(2)Ts3aユニットの成因及び各ユニットとの関係

(3)指摘事項に関する回答

①指摘事項No.2に関する回答-側溝設置跡(海側壁面) 距離呈0m付近の状況(1/2) -

側溝設置跡(海側壁面) 距離呈0m付近(解釈線あり)

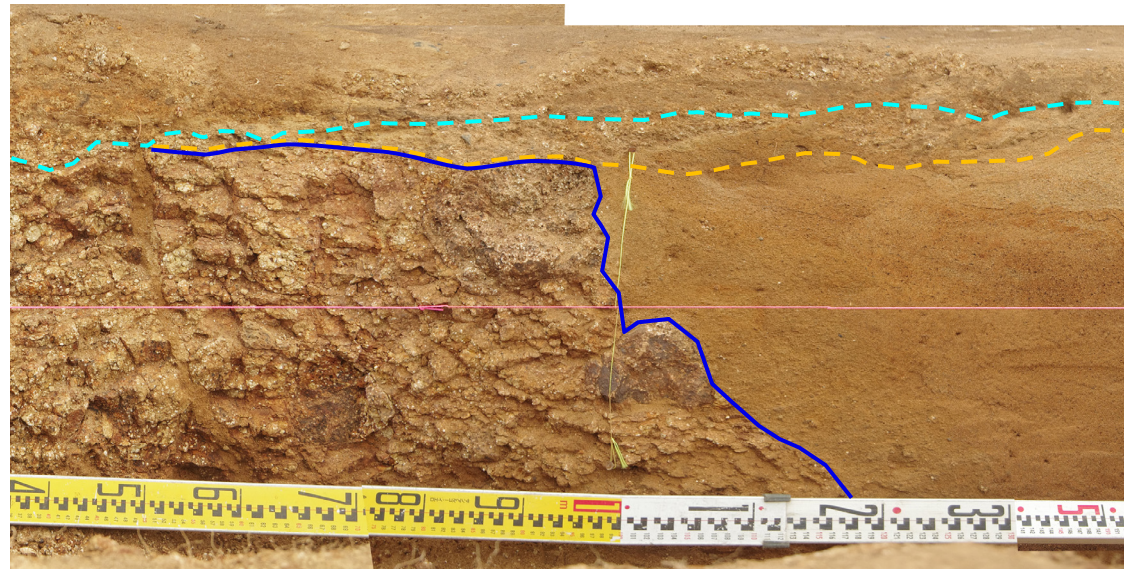
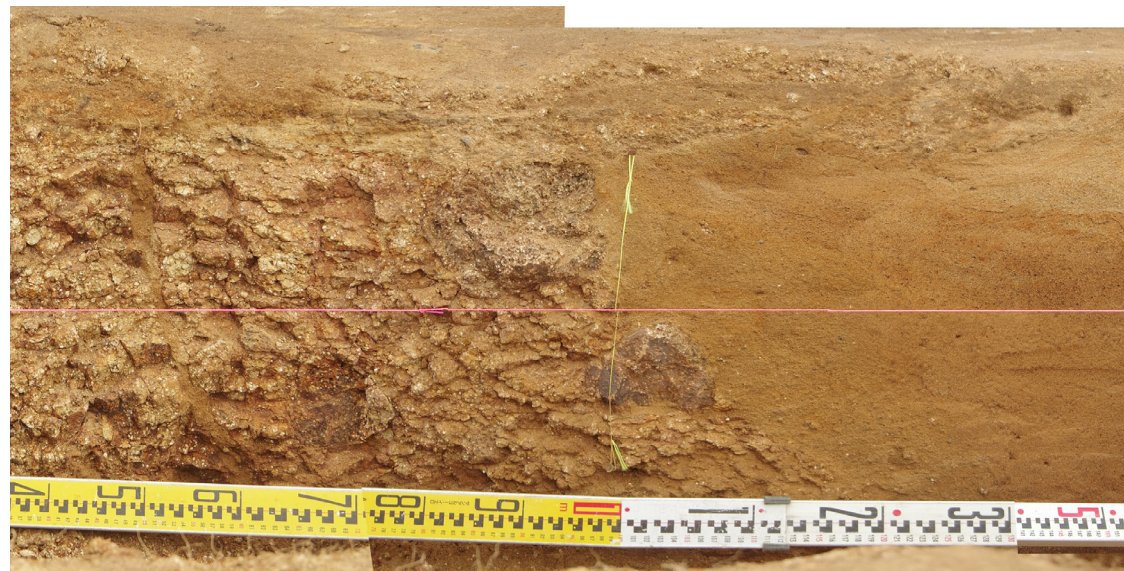
- 側溝設置跡(海側壁面) 距離呈0m付近に認められるTs3aユニットは、基盤岩(旧海食崖)を直接覆うように堆積しており、この堆積状況を明確にすることを目的に露頭の再観察を実施した。
- なお、当該箇所は、側溝設置跡(海側壁面)に対して直交方向に追加掘削(横断掘削箇所⑤)が行われたことにより、消失している。
- このため、露頭再観察は、横断掘削箇所⑤南側壁面を対象とし、壁面を整形の上、実施した(P358~P359参照)。

当該箇所は、令和2年8月に、側溝設置跡(海側壁面)に対して直交方向に追加掘削(横断掘削箇所⑤)が行われたことにより、消失している。

- 本調査箇所においては、下位より、基盤岩(旧海食崖)、Ts2ユニット、M1ユニット及びTs3aユニットが認められる。
- Ts2ユニットは、旧海食崖を形成する基盤岩にコンタクトする状況が認められる。
- Ts3aユニットは、下位のTs2ユニット及びM1ユニットを侵食して堆積している。
- Ts3aユニットの層相は、シルト混じり砂であり、上位の盛土(シルト混じり砂礫~シルト質礫質砂)とは明確に区別される。
- なお、Ts3aユニットについては、改変のため、旧海食崖を形成する基盤岩との関係は確認できない。

パネルダイアグラム(開削調査箇所(南側) 横断掘削箇所②~横断掘削箇所③)(解釈線あり)

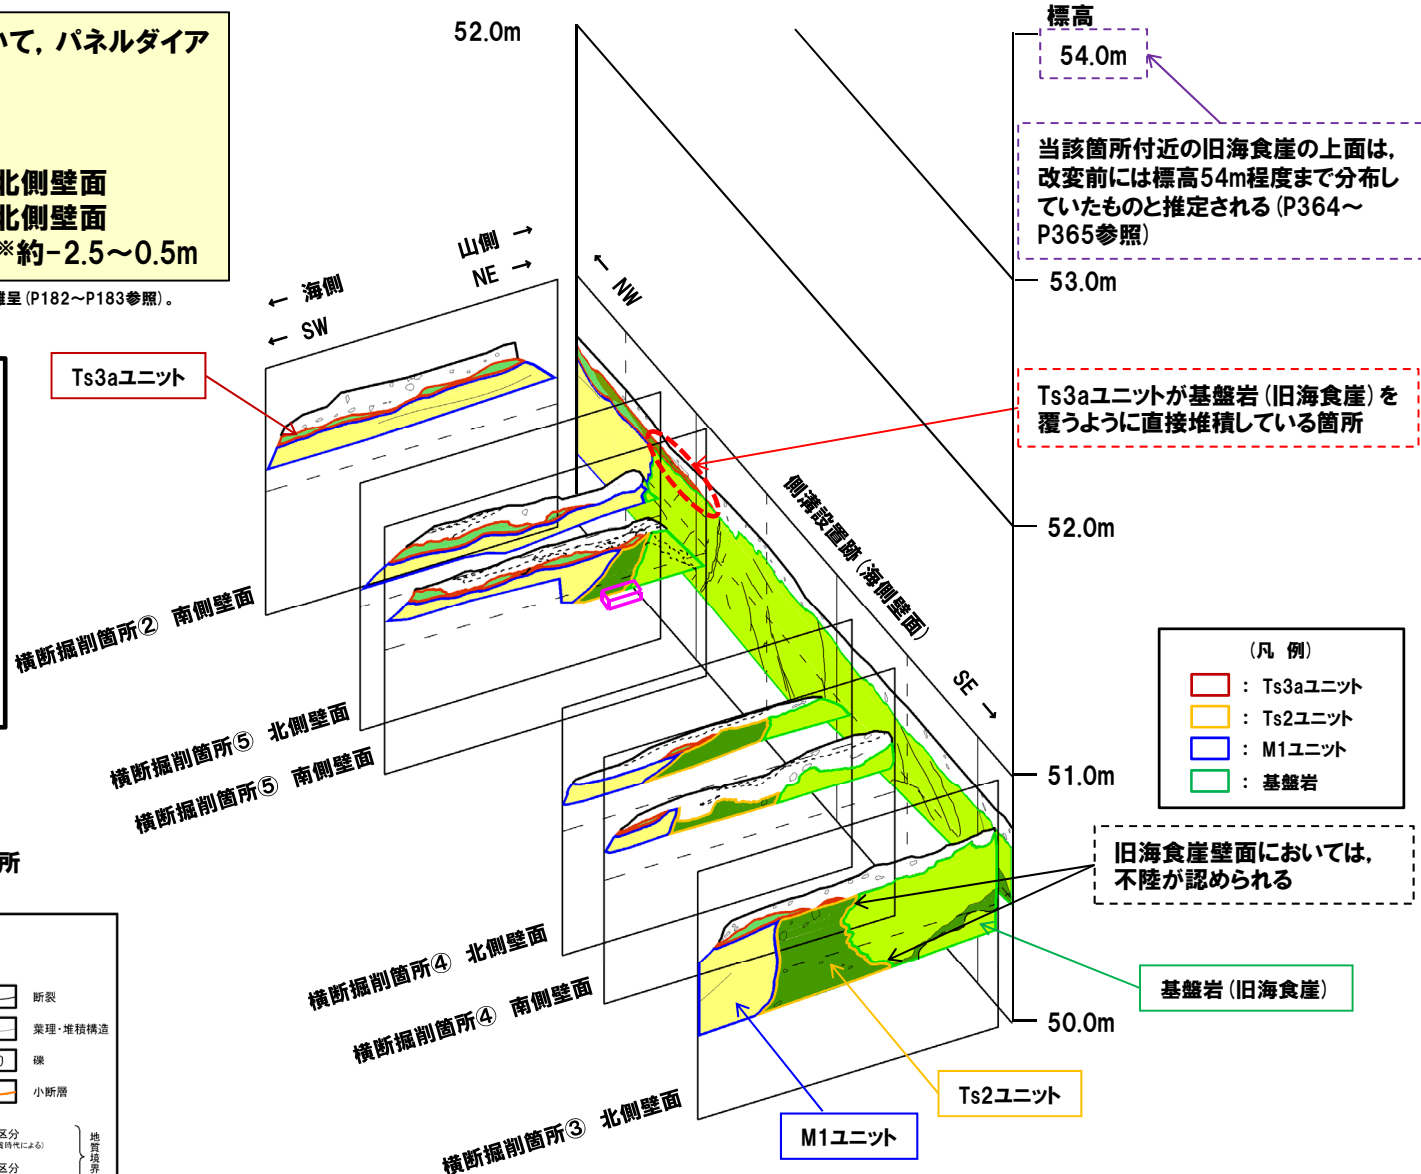
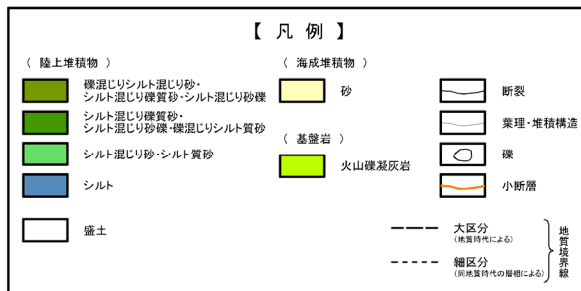
- 側溝設置跡(海側壁面)距離呈0m付近に確認された基盤岩(旧海食崖)を覆う様に堆積するTs3aユニットは、横断掘削箇所⑤の再観察においては、基盤岩との関係を確認することができなかった。
- このため、既往の露頭観察の結果を整理し、パネルダイアグラムにより各堆積物の分布状況の検討を行うことで、当該箇所付近において確認された堆積状況について検討を実施した。

- (a)及び(b)の検討の結果、当該箇所付近においては、改変に伴いTs3aユニットと基盤岩の関係は確認できないものの、旧海食崖の上面が標高54m程度まで分布していたものと推定されることを踏まえると、Ts3aユニットは、基盤岩の上位に広く水平方向に堆積するものではないと考えられることから、Ts3aユニットが基盤岩(旧海食崖)を直接覆うように堆積している箇所は、旧海食崖壁面の局所的な水平部上にTs3aユニットが分布しているものと判断される。

当該箇所付近の旧海食崖の上面は、
改変前には標高54m程度まで分布して
いたものと推定される (P364~
P365参照)

Ts3aユニットが基盤岩(旧海食崖)を
覆うように直接堆積している箇所

1-1'断面図(断面位置は次頁参照)

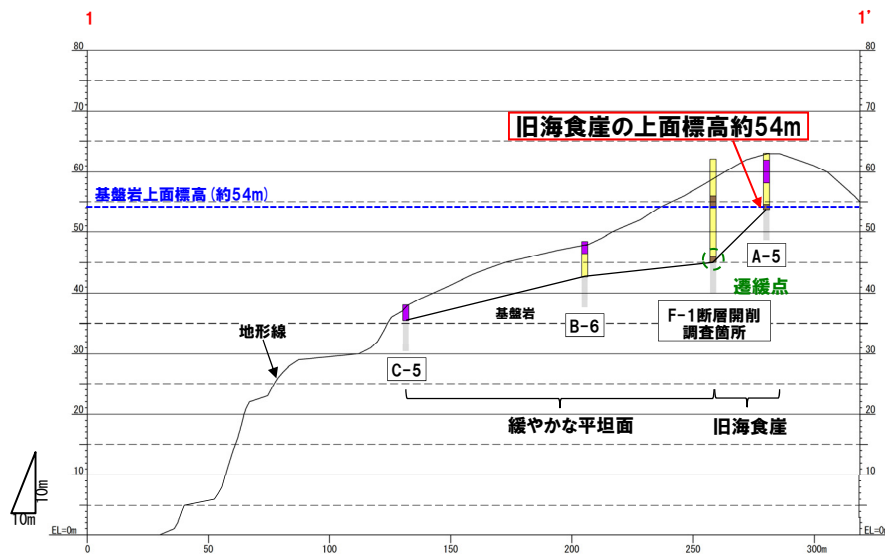
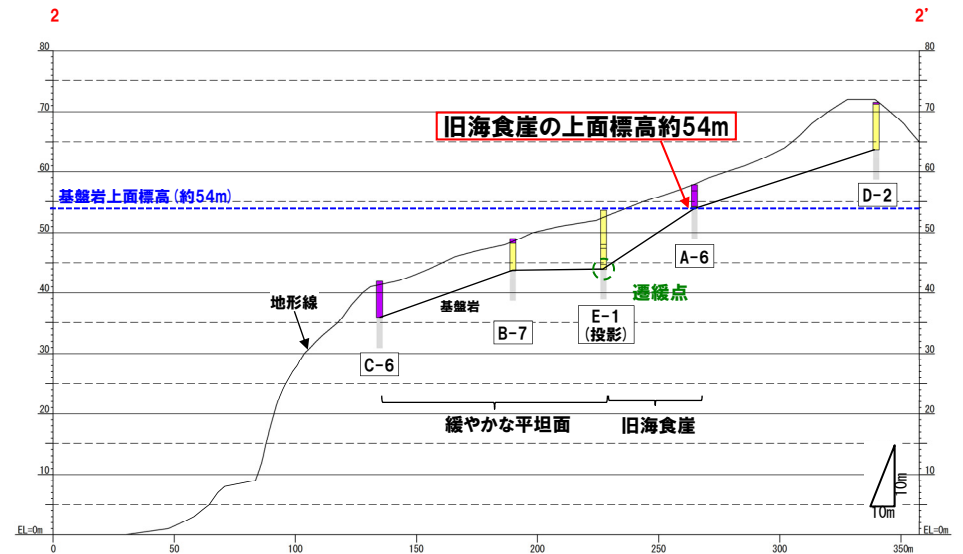
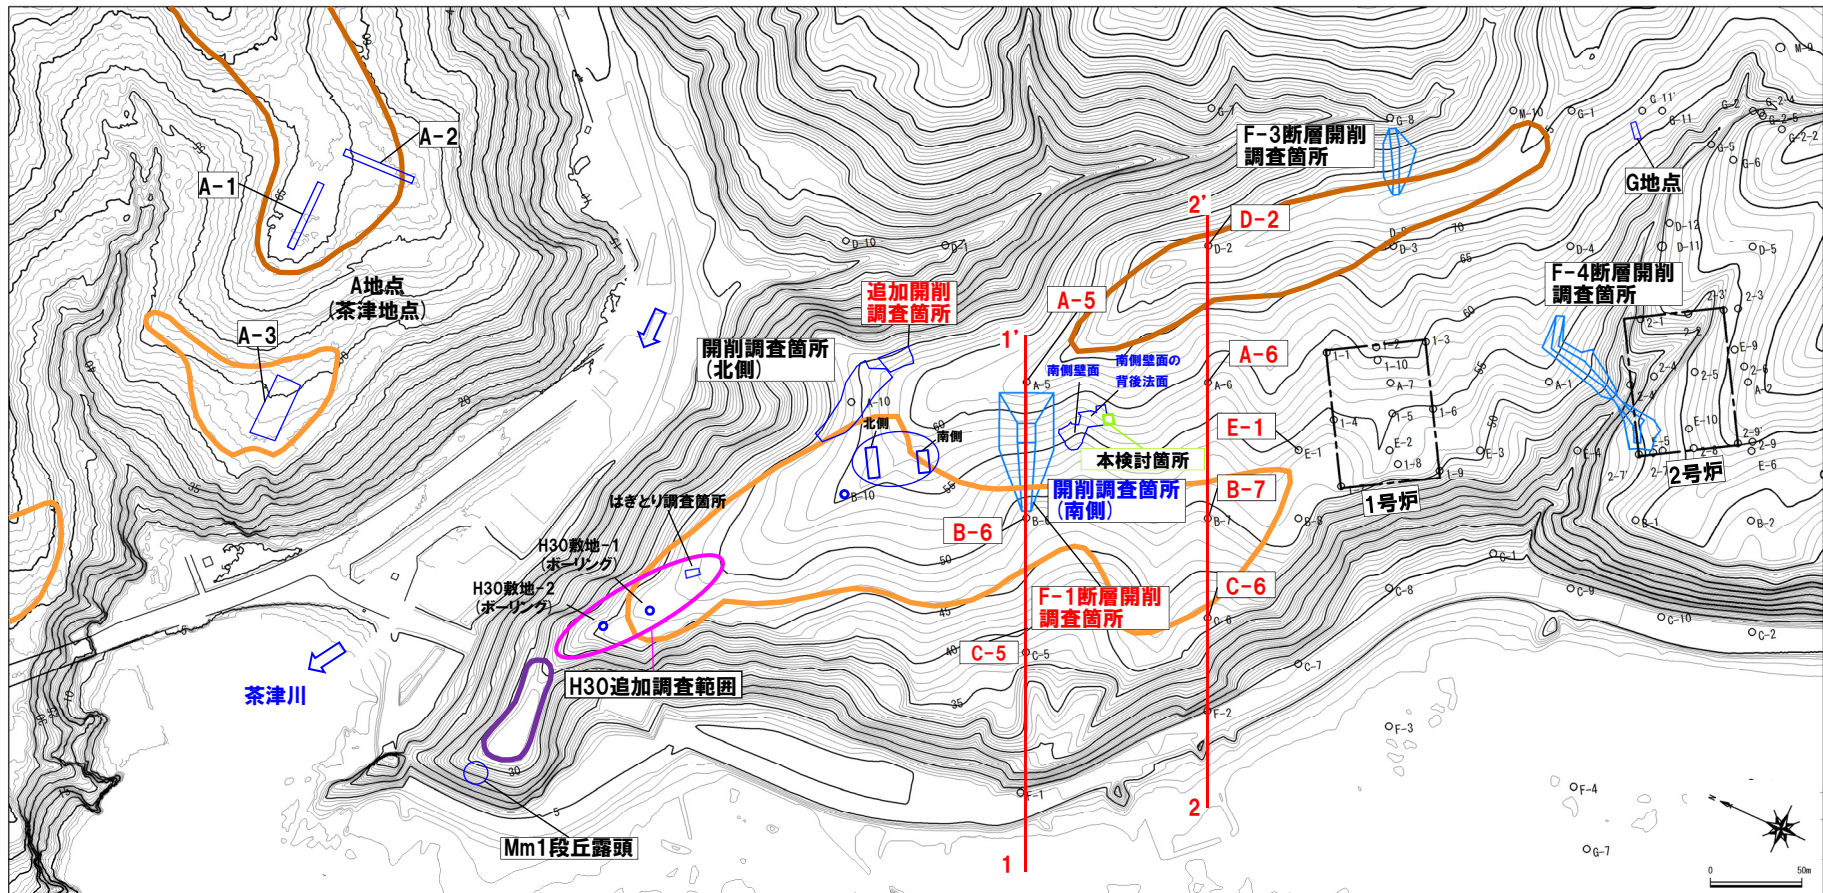
- 本検討箇所の北側に位置する旧汀線に概ね直交する断面図(1-1'断面)においては、A-5ボーリングとF-1断層開削調査箇所の基盤岩上面の比高から、旧海食崖の存在が推定される。
- 本検討箇所の南側に位置する旧汀線に概ね直交する断面図(2-2'断面)においては、E-1ボーリングとA-6ボーリングの基盤岩上面の比高から、旧海食崖の存在が推定される。
- A-5ボーリング及びA-6ボーリングに認められる基盤岩の上面標高は、約54mである。

○本検討箇所付近の旧海食崖の上面は、改変前には標高54m程度まで分布していたものと推定される。

横断掘削箇所③北側壁面及び側溝設置跡(海側壁面)の接合部(解釈線あり)

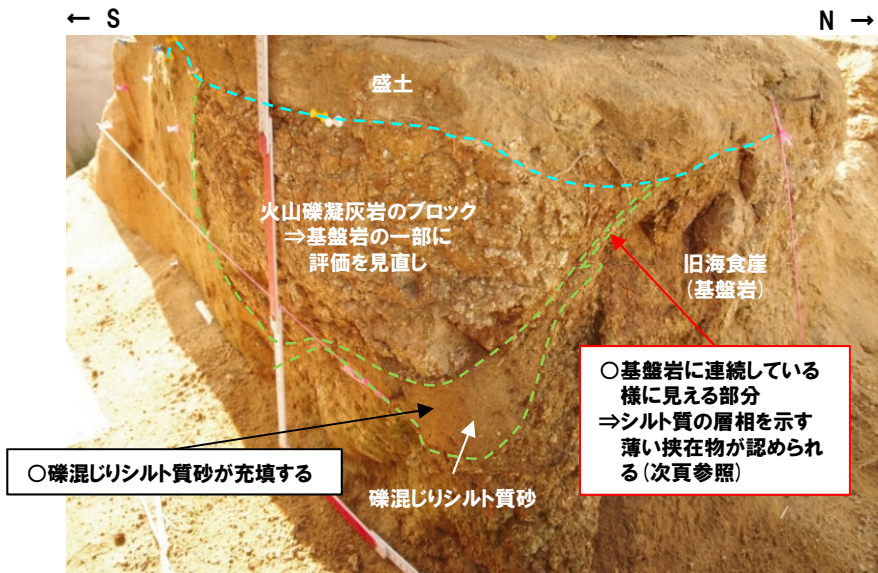
- 従来の横断掘削箇所③付近のスケッチで、火山礫凝灰岩のブロック(=堆積物)と記載した箇所については、一部、基盤岩に連続している様にも見えることから、R2.9.10.11現地調査以降、露頭の再観察を実施した。
- 再観察の結果、基盤岩に連続している様に見える部分には、シルト質の層相を示す薄い挟在物が認められる。

基盤岩に連続している様に見える部分
⇒シルト質の層相を示す薄い挟在物が認められる(次頁参照)

- シルト質の層相を示す薄い挟在物が認められる部分では、火山礫凝灰岩のブロックと記載した箇所と基盤岩が明瞭に境されていないことから、火山礫凝灰岩のブロックと記載した箇所は、基盤岩の一部に評価を見直す。
